Objet : Remise d'avis relative à une demande de certificat d'urbanisme n°2
Projet : Définir une zone de bâtisse, une implantation et les gabarits pour 2 habitations unifamiliales
Situation : rue des Bleuets - 1300 Wavre
Cadastré : Division 4, section B n° 514A6 -517P
Demandeur :

Objet : Avis de la Cellule GISER (n° 2024/3368)

<p>Zone de Secours</p>   <p>Brabant wallon</p>	<p>Rapport de prévention incendie : WA5150c514a6/002/1ESS/RP</p> <p>Concerne : Construction de 2 maisons unifamiliales mitoyennes Rue des Bleuets, 1300 Wavre N° cadastre : Division 4, section B n°514A6-517P</p> <p>Mesures de sécurité et de protection contre les risques d'incendie et d'explosion</p>
------------------------------------------------------------------------------------------------------------------------------------------------------------------------------------------------------------------	------------------------------------------------------------------------------------------------------------------------------------------------------------------------------------------------------------------------------------------------------------------------------------------------------------------------

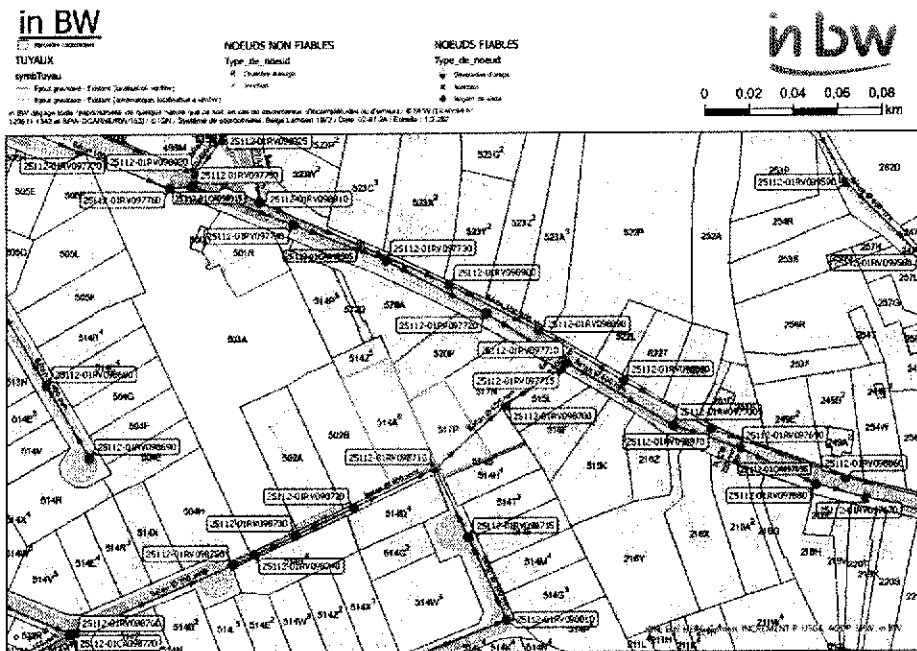
Le demandeur propose de mettre en œuvre la récupération d'eau dans 2 citernes (1 par habitation) dont nous notons la réutilisation pour les points d'eau ne nécessitant pas d'eau potable. Nous notons que le trop-plein des citernes sera évacué par infiltration.

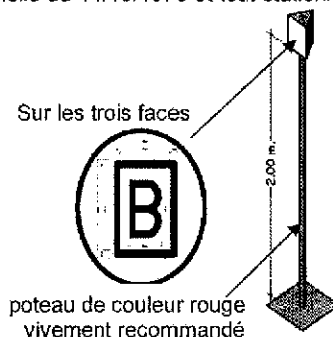
La nouvelle borne aérienne d'incendie doit être conforme à la norme NBN S21-019.

Compte tenu de la densité d'occupation, la borne doit assurer un débit minimal de 60 m³ par heure pendant au moins deux heures.

Le diamètre intérieur minimal de la conduite de distribution publique alimentant ces bornes sera d'au moins 80mm.

Fig. 1 : Situation dans le maillage écologique, Province du Brabant Wallon. 2021

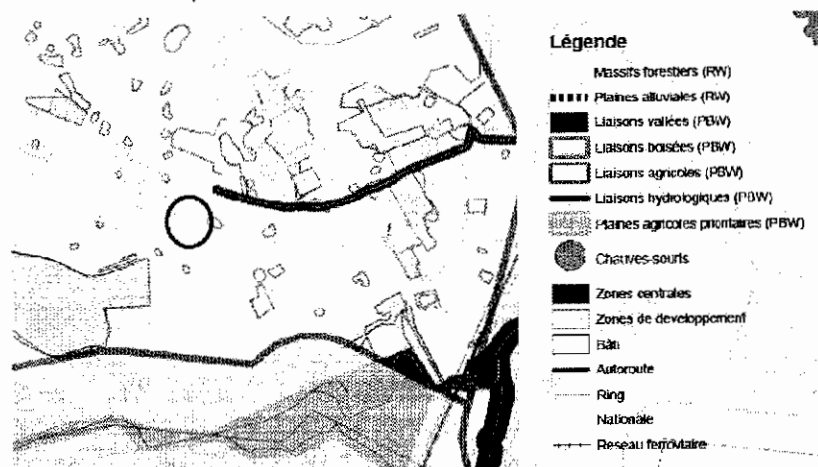
Dans le projet de « Maillage écologique du Brabant wallon », la parcelle concernée est en zone de bâti, à proximité de zones de développement.
